SERVICE-INFO

Ny skrue – strammerulle 531 0278 30

Model: Transporter T4

LuK-AS-nr.: 531 0278 30

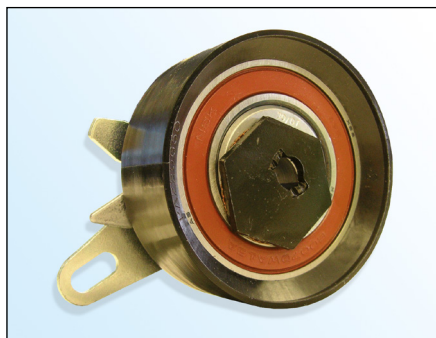
Indenfor rammerne af fortsat udvikling af vores produkter leverer LuK-AS en ny skrue (figur 3) med strammerulle 531 0278 30.

Skrue med et fladt Torx-hoved

Skruehoved Ø **18,5 mm**

Styrkeklasse **10.9**

Middel til at sikre skruen på gevindet

Forøget selv-låsende egenskab

LuK-AS anbefaler, at den originale skrue (figur 2) erstattes med den leverede skrue.

Strammingsmomentet: 20 ± 1,5 Nm
